## 第6章 準備書について環境の保全の見地からの意見及び事業者の見解

## 6-2 環境の保全の見地から意見を有する者の意見の概要及びそれについての事業者見解

### 事業計画（事業の必要性）（1/5）

等時間日影図（変電施設）

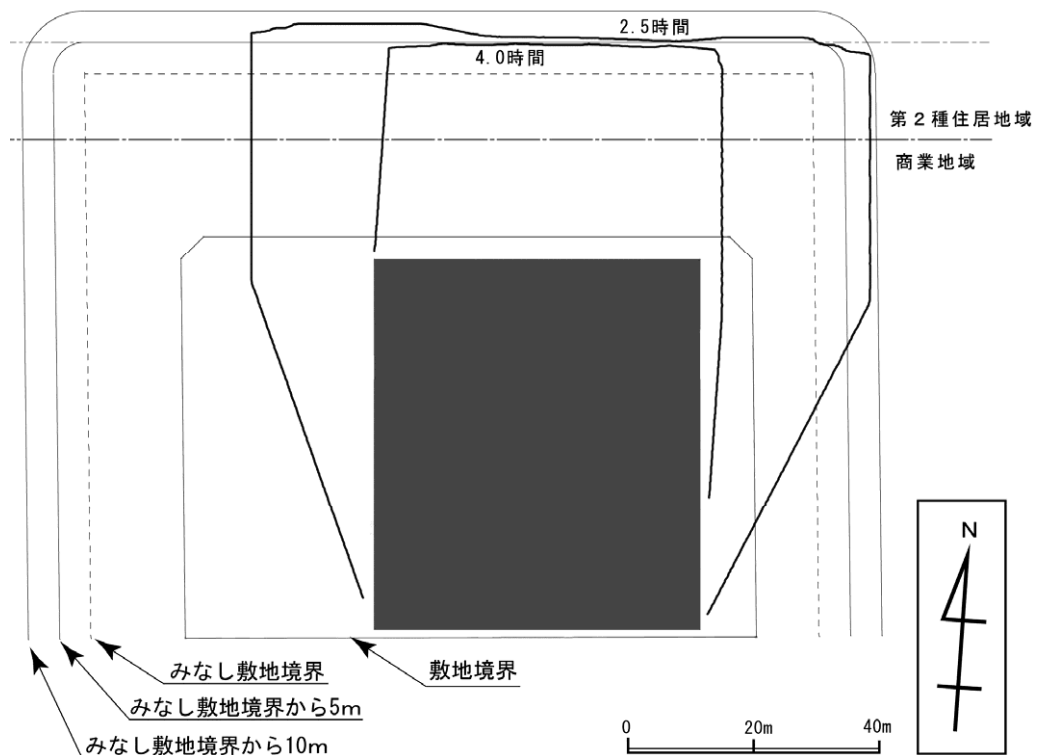
- 日照障害の予測式：予測地点で「計画施設の高さ」として、西尾町の保守基地は 15m、換気施設等は 30m、勝川町の換気施設等は 25m、中区丸の内の変電施設は 35m、坂下町、熊野町、中区三の丸、中村区名駅付近は 10m 未満（具体的な高さは隠されている）と記載してあるが、それぞれの高さの設定根拠、なぜこの高さでないといけないのか、同じ換気施設で西尾町は 30m、勝川町は 25m、他は 10m 未満の違いは何かを記載すべきである。
- 日照障害の予測式について、予測地点で「計画施設の高さ」として、西尾町の換気施設等は 30m、勝川町の換気施設等は 25m、中区丸の内の変電施設は 35m であるが、坂下町、熊野町、中区三の丸、中村区名駅付近は 10m 未満と記載してある。西尾町と勝川町の換気施設も、日照対策上、10m 未満にすべきである。西尾町と勝川町の換気施設だけが高い理由はあるのか。
- 日照障害の予測結果について、予測値が「4 時間未満」「2.5 時間未満」などとあるが、基準値を満たしていることを示しているだけにすぎず、予測結果とは言えない。正確な日影時間を「3 時間 40 分」とか「2 時間 10 分」などと正確に記載すべきである。また、予測式から直接導かれる「時刻別日影図」を示すとともに、それから計算される「等時間日影図」を示すべきである。
- 日照障害の環境保全措置の検討で「鉄道施設の配置等の工夫により、日照障害を回避、低減できる」とあるが、配置の工夫がどのようにされたかが不明である。各地点毎に施設配置を含む平面図を示し、敷地の北側でないなどが判断できるようにすべきである。
- 日照障害の環境保全措置の検討では「構造物の高さをできる限り低く抑える」ことを原則とし、やむを得ない場合の金銭補償はできるだけ避けるべきである。また、その補償基準は古い昭和 51 年の基準にとらわれず、地上 5m ではなく、地表面で、減少した日照時間全てを対象とすべきである。

予測結果については、太陽の高度・方位及び構造物の高さ・形状等を用いて日影線を求め、日影図を作成し、記載しています。例えば、変電施設における等時間日影線は、下図のとおりです。
